Vorlage		Vorlage-Nr: BA 4/0041/WP18
Federführende Dienststelle: B 4 - Bezirksamt Aachen-Kornelimünster/Walheim		Status: öffentlich
Beteiligte Dienststelle/n:		Datum: 10.08.2021
		Verfasser/in:
Mitteilungen der Verwaltung		
Ziele:		
Beratungsfolge:		
Datum	Gremium	Zuständigkeit
25.08.2021	Bezirksvertretung Aachen-Kornelimünster / Walheim	Kenntnisnahme

1. Alternativstandorte für Fahrradbügel im Bezirk Kornelimünster/Walheim

Fotokatalog zu den Alternativstandorten im Bezirk Kornelimünster/Walheim

Alternativvorschlag zu 03 Prämienstraße 15: Prämienstraße 40

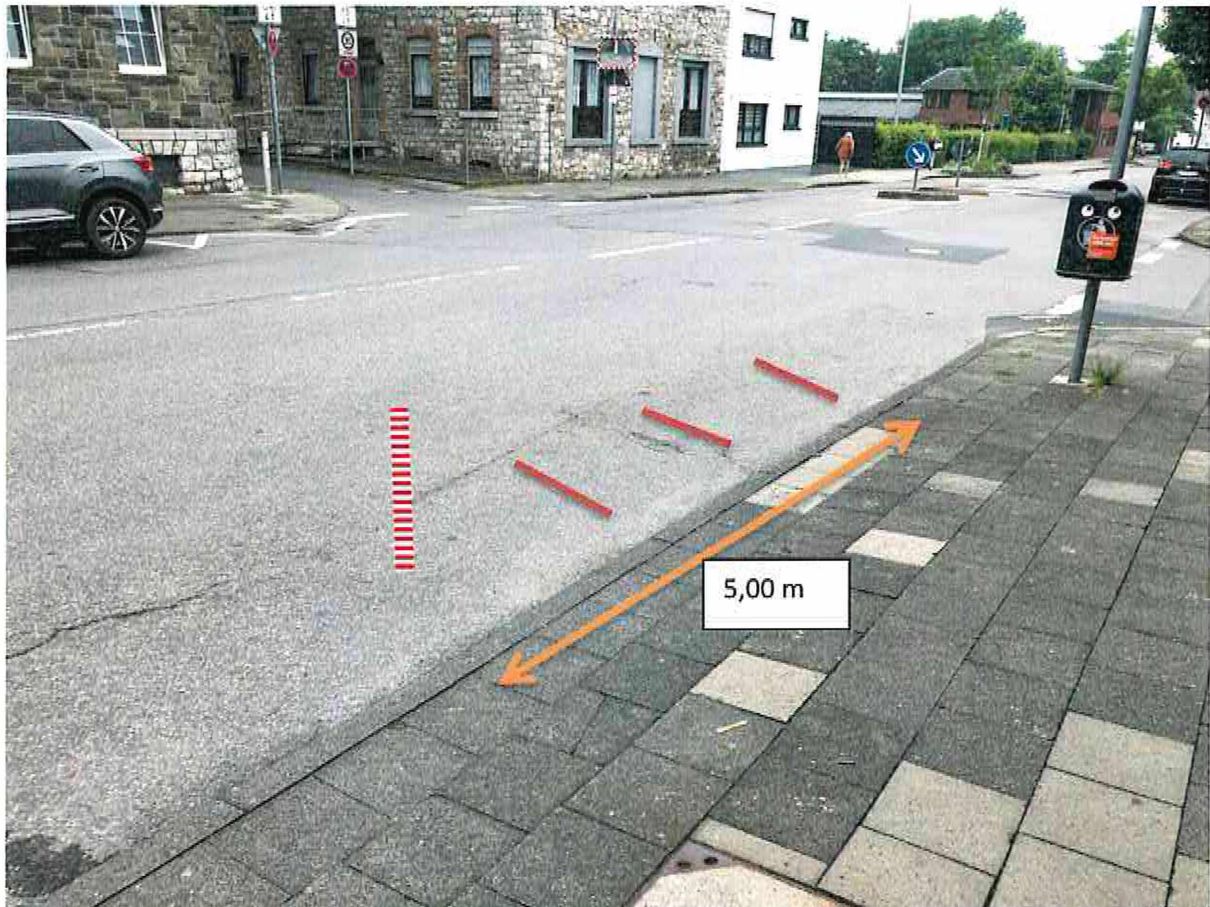
- Alternativvorschlag zu 03 Prämienstraße 15: Fahrradbügel können vor die Sparkasse (Haus Nr. 40) versetzt werden
- Zusätzlicher Vorschlag zu 04 Prämienstraße 6: Fahrradbügel könne zusätzlich an die Ecke Prämienstraße/Pingsheimstraße geplant werden

3 Fahrradbügel, 2 Poller

Parkfläche entfällt

Zusatzvorschlag zu 04: Prämienstraße Ecke Pingsheimstraße

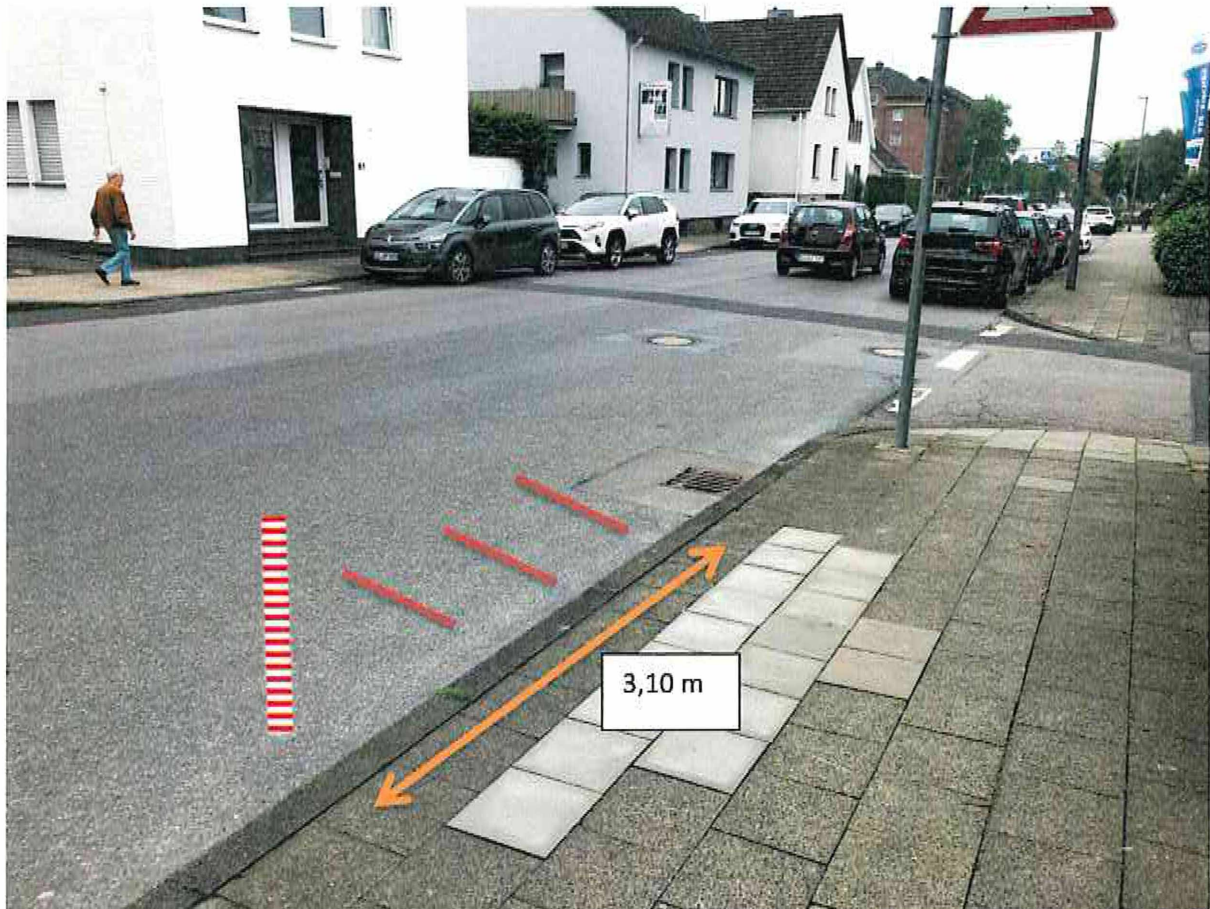
3 Fahrradbügel, 1 Poller

Parkfläche entfällt

Alternativvorschlag zu 05 Schleidener Straße 162: Vennbahnstraße (Vor dem Bahnhofsgebäude)

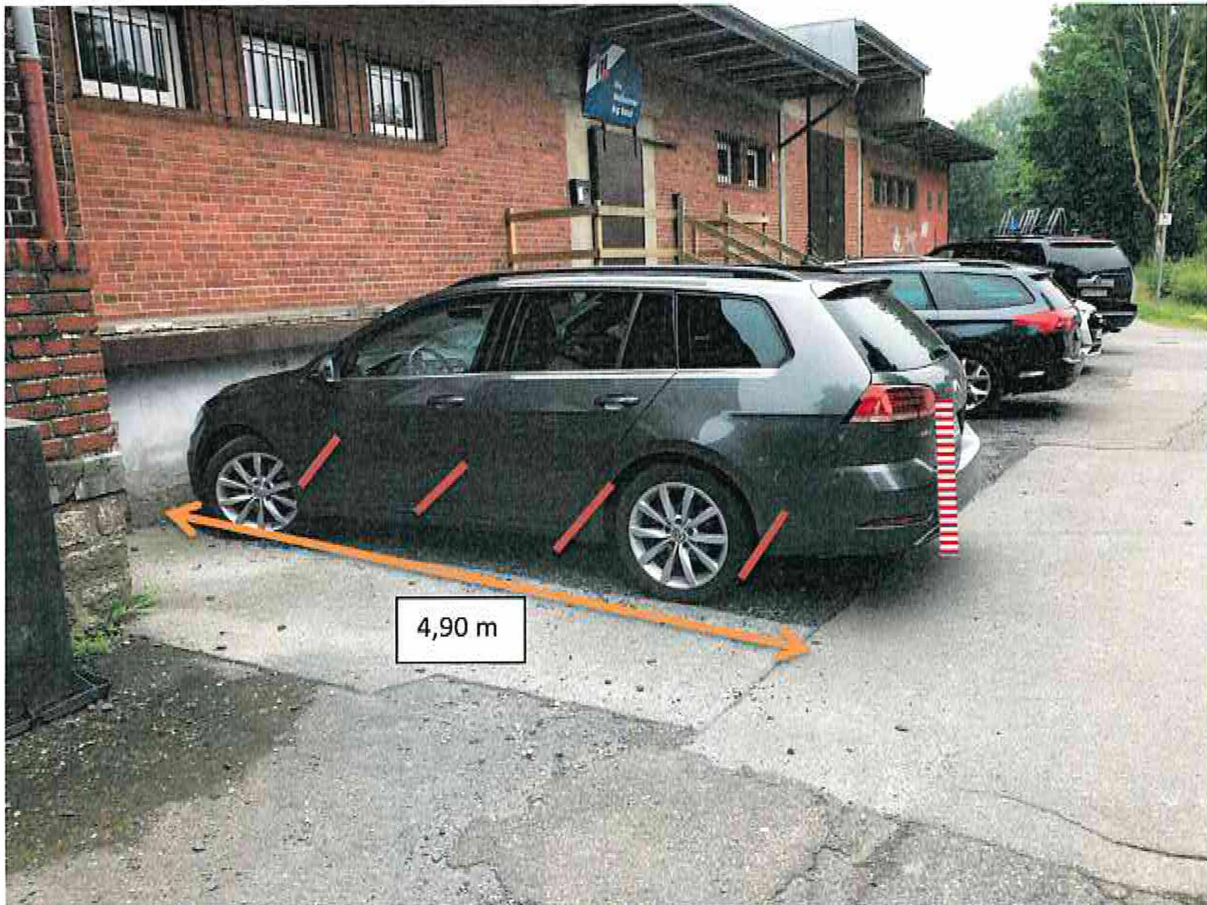
- Alternativvorschlag zu 05 Schleidener Straße 168: Fahrradbügel können vor dem Bahnhofsgebäude aufgestellt werden
- Zu 06: Schleidener Straße Ecke Albert-Einstein-Str: es ist notwendig, die Sichtdreiecke auf die Schleidener Straße frei zu halten. Dies ist wichtig, da es sich hierbei um eine Maßnahme zur Verkehrssicherheit handelt. Ursprünglich sollten die Sichtdreiecke auf einer Länge von 12,0 m freigehalten werden. Nach erneuter Prüfung muss nun nur noch eine Fläche von 6,0 m freigehalten werden.

4 Fahrradbügel, 1 Poller

Parkfläche entfällt

06 Schleiderner Straße Ecke Albert-Einstein-Straße

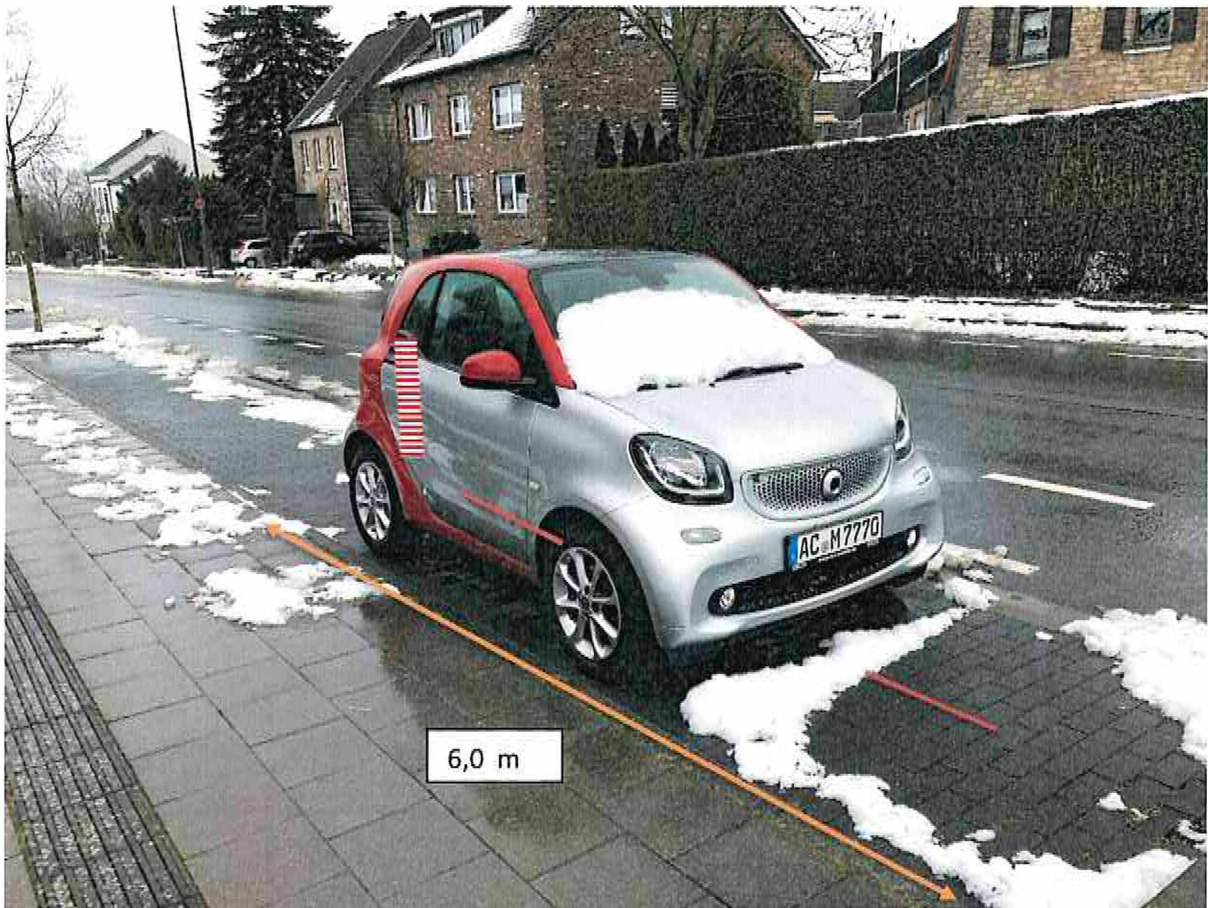
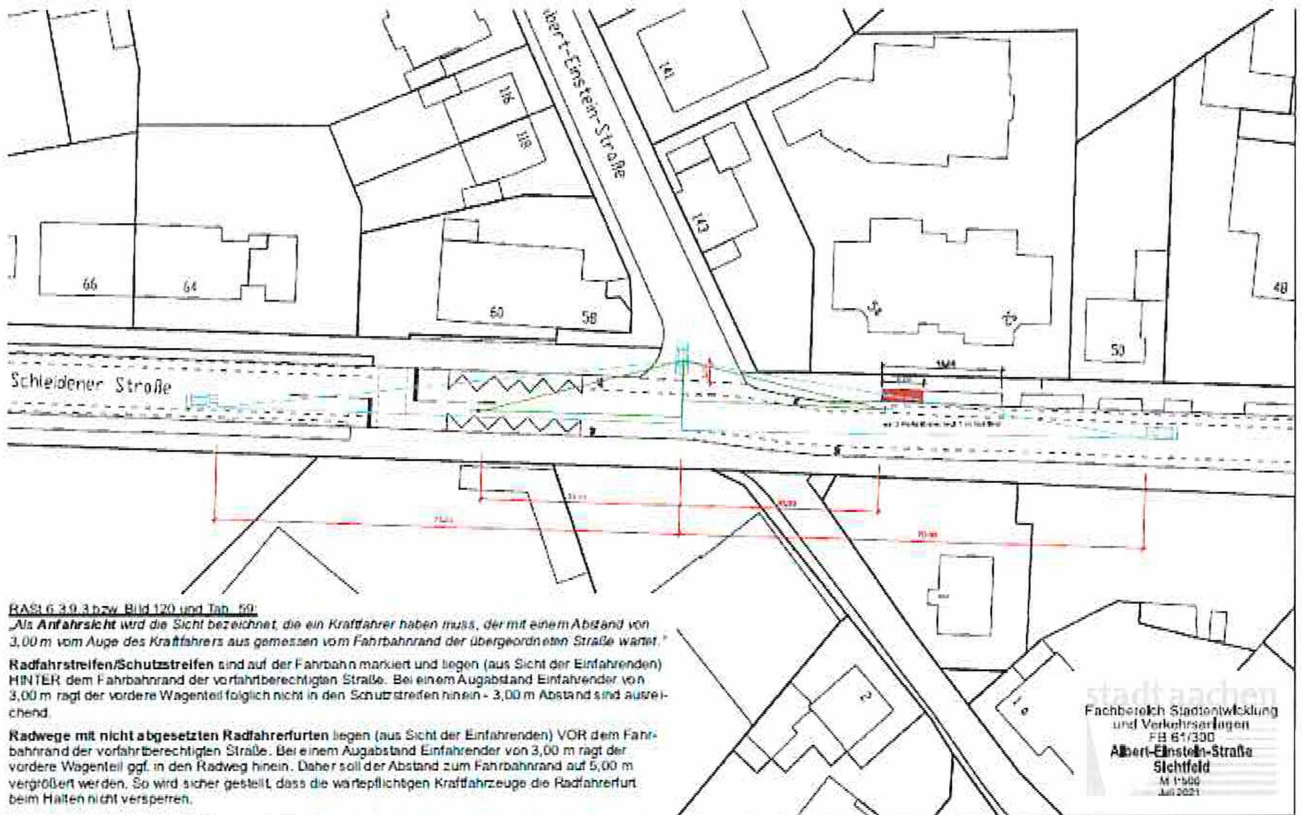
2 Fahrradbügel, 1 Poller

Parkfläche entfällt

Nach der erneuten Prüfung der Sichtdreiecke werden die Fahrradbügel nur auf einer Länge von 6,0 m (statt vorher 12,0 m) aufgestellt. Dies ist zwingend notwendig, um die Verkehrssicherheit an dieser Stelle zu wahren.
